Service Bulletin

SB20-025 2020-11-27

件 名: PTT ASSY ジョイント変更
該当モデル: MFS 40/50A(W): 019760BX～

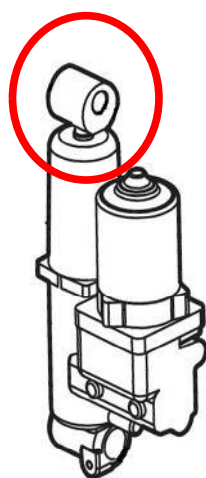
PTT のジョイント強化のため、新しくナットを追加し、締め付けトルクをアップさせました。

※締め付けトルク：44Nm

ロックタイト#271 塗布

旧

※締め付けトルク：55Nm

ロックタイト#271 塗布

新
